**Autorité environnementale**

**Avis délibéré de l’Autorité environnementale  
sur la modernisation de la gare d’Austerlitz et la  
construction de l’ensemble immobilier A7A8  
(75)**

**n°Ae : 2019-79**

Avis délibéré n° 2019-79 adopté lors de la séance du 4 décembre 2019

Figure 4 : Trafic moyen journalier (Source : dossier)

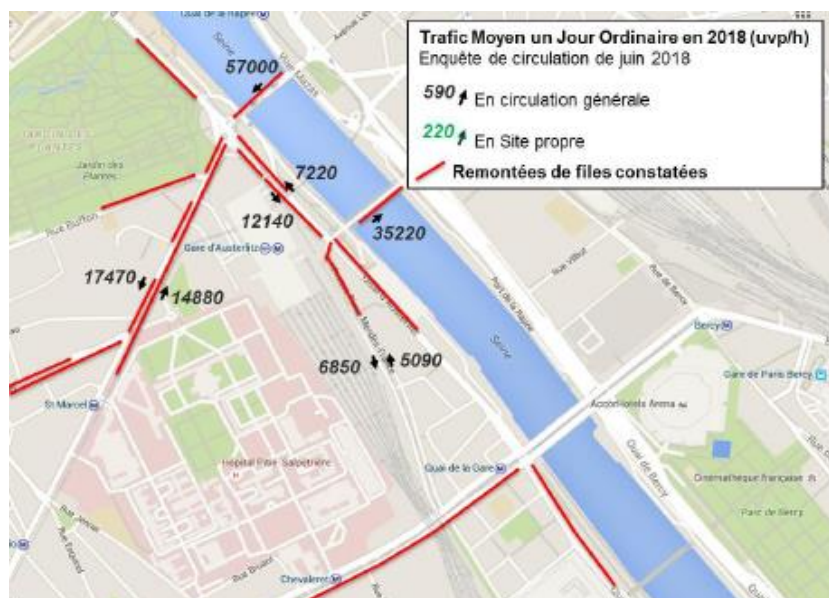
Ces résultats sont contradictoires avec ceux du tableau 35 utilisé pour calculer l'impact du projet sur la qualité de l'air qui prévoit des augmentations de trafic quai d'Austerlitz ou sur les ponts d'Austerlitz et Charles de Gaulle par rapport à la situation « sans projet ».

***L'Ae recommande de rendre cohérentes les simulations de trafic dans le dossier, de mieux expliquer et justifier ces simulations, de préciser l'impact de l'accroissement des trafics sur les temps de déplacement ainsi que les impacts attendus en termes de trafic sur le quai Saint-Bernard.***
